改善箇所説明図

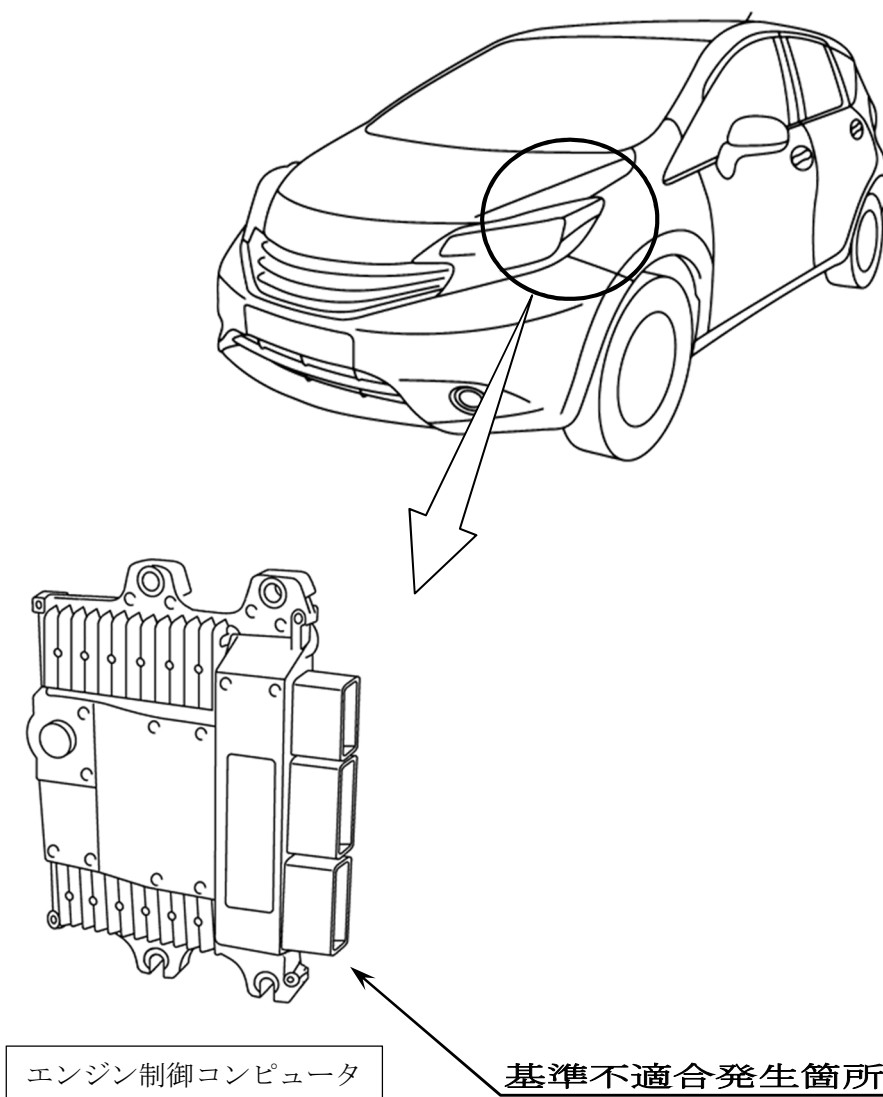
基準不適合発生箇所

過給器付エンジンの制御コンピュータにおいて、エンジン始動状態の判定プログラムが不適切なため、エンジン始動直後に素早くCVTのセレクト操作を行うと、スロットル開度補正制御が継続されることがある。そのため、通常よりもスロットル開度が大きくなり、最悪の場合、意図するよりも加速するおそれがある。

改善の内容

全車両、当該エンジン制御コンピュータのプログラムを対策プログラムに書き換える。

識別：銀色のシールをモデルナンバープレートの右横に貼り付ける。
